Keuringsverslag van een elektrische laagspanning- en zeer lage spanningsinstallatie

NIET CONFORM

ID-label: Handelspand

Straatnaam Hondiuslaan
Huisnummer 82
Busnummer
Postcode 2570
Gemeente DUFFEL
Land België

Afbeelding schakel- en verdeelbord:

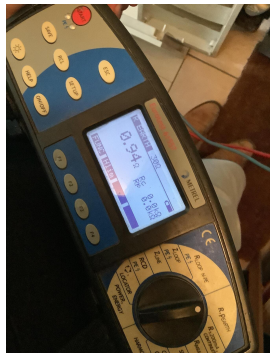
- I2.02 De waarde van de isolatieweerstand van één of meerdere stroombanen is kleiner dan 0,5M ohm. (Boek 1 Onderafdeling 6.4.5.1.)
- I5.01 De aanduiding van de stroomkringen en/of apparatuur, aansluitklemmen, enz dient aangebracht of vervolledigd te worden. (Boek 1 Onderafdeling 3.1.3.1. en 3.1.3.3.A. en 5.1.6.1)

- I5.02 Elke elementaire stroombaan moet met een hoofdletter aangeduid worden. Elk lichtpunt, contactdoos, moeten genummerd worden in volgorde gezien vanaf de beschermingsinrichting tegen overstroom. (Boek 1 onderafdeling 3.1.2.1.)

- I6.03 De nominale stroomsterkte van de algemene en/of bijkomende differentieelschakelaar dient aangepast te zijn aan de overstroombeveiliging. (Boek 1 Afdeling 4.4.1.)

- I6.04 Een differentieelstroombeschermingsinrichting met een gevoeligheid van 30mA is te plaatsen voor installaties van badkamer, wasmachine, vaatwas, droogkast en/of gelijkaardige toestellen. Deze dient ondergeschikt te zijn aan de hoofddifferentieelstroombeschermingsinrichting (Boek 1 Onderafdeling 7.1.4.3. en 4.2.4.3.)
